DIREZIONE GENERALE VALUTAZIONI AMBIENTALI

DIVISIONE V – PROCEDURE DI VALUTAZIONE VIA E VAS

Oggetto: **[ID: 10839] Valutazione preliminare ai sensi dell'art.6, comma 9 bis del D.Lgs. 152/2006. Progetto di fattibilità tecnico economica “S.S. 78 Amandola - Mozzano - Lavori di adeguamento e/o miglioramento tecnico funzionale - dallo svincolo di Mozzano sulla S.S. 4 a innesto della S.P. 89”.**
Nota tecnica.

Fig. 1 – Inquadramento dell'area di intervento (Fonte: Lista di Controllo)

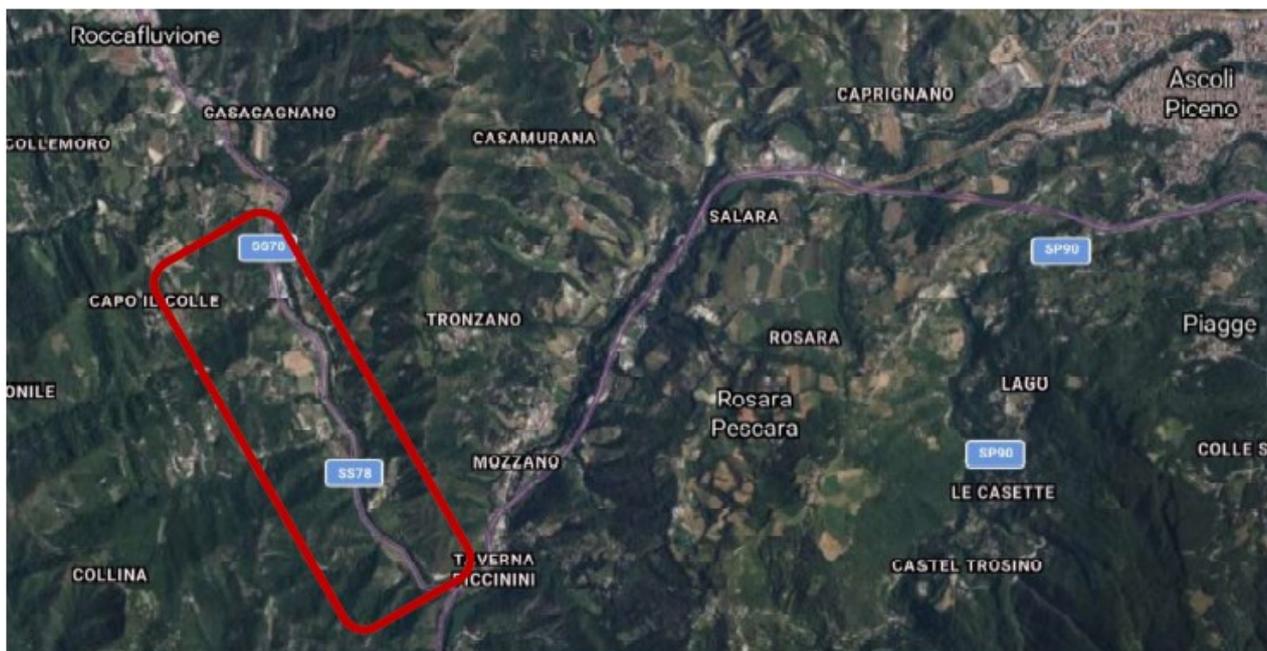
Il tratto stradale oggetto dei lavori, per una lunghezza complessiva di circa di 3200 m, si dispone, in direzione NNW-SSE, sul fondovalle, tra le quote altimetriche 250 m e 220 m s.l. m e corre parallelo al torrente Fluvione, localizzato ad est, in adiacenza del tracciato viario, Figg. 1 e 2

Fig. 4 – Stralcio Carta PAI - Aree a rischio frane e Aree Rischio esondazione (Fonte: ALL_30_Piano di Assetto Idrogeologico (Stralcio PAI) alla Lista di Controllo)

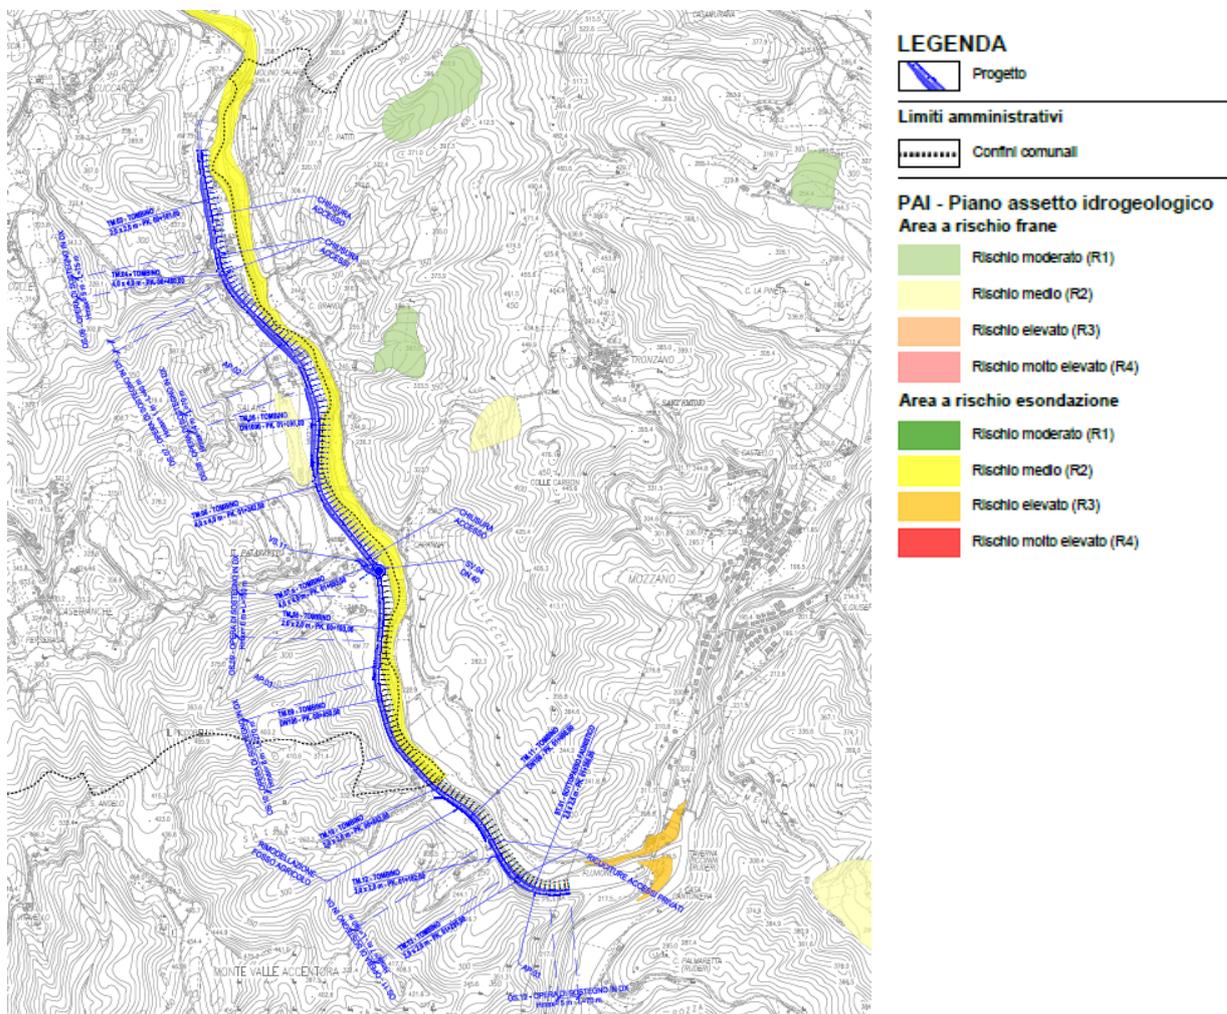
direttamente la sede stradale, e lambisce un'area a rischio esondazione media, come rappresentato nella cartografia del PAI, Fig. 4

Il torrente Fluvione scorre incassato in alveo, profondamente inciso, all'interno di depositi riferiti alla litofacies arenaceo-pelitica della Formazione della Laga, del Messiniano p.p., costituiti da alternanze di strati, da sottili a medio-spessi, di arenarie a granulometria da medio a fine con rari livelli grossolani e peliti argilloso-siltose. In più punti l'alveo del torrente dista meno di 10 metri dal ciglio dall'attuale sede stradale.
